respecto a la **Información pública de construcciones proyectadas en suelo no urbanizable, planta de producción de fertilizantes y recuperación de biometano en parcelas 49 y 638 del polígono 501 término Cabezales en el término municipal de Hervías**, publicada en el B.O.R. de 14 de octubre de 2025

Imagen 1.- Captura realizada de SITEBRO.

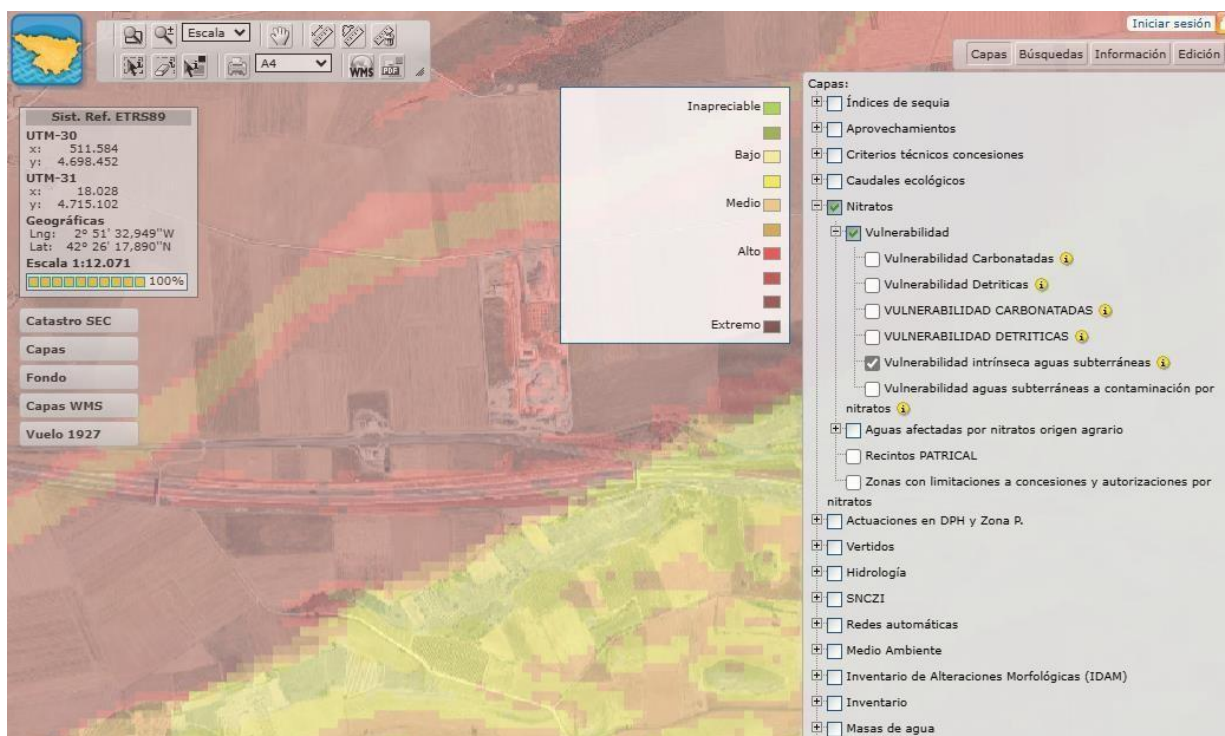
La zona donde se quiere localizar la planta tiene una alta vulnerabilidad intrínseca para las aguas subterráneas, de acuerdo con SITEBRO, adjuntamos un pantallazo de la consulta realizada.

A esto debemos añadir que las parcelas, no se indica en el proyecto cuales son, en las que quieren emplear el agua regenerada se encontraran cerca de la planta. Dada las características de los vertidos se producirá la acumulación de metales pesados en estas parcelas e incluso es posible que contaminen las aguas del acuífero del Oja.
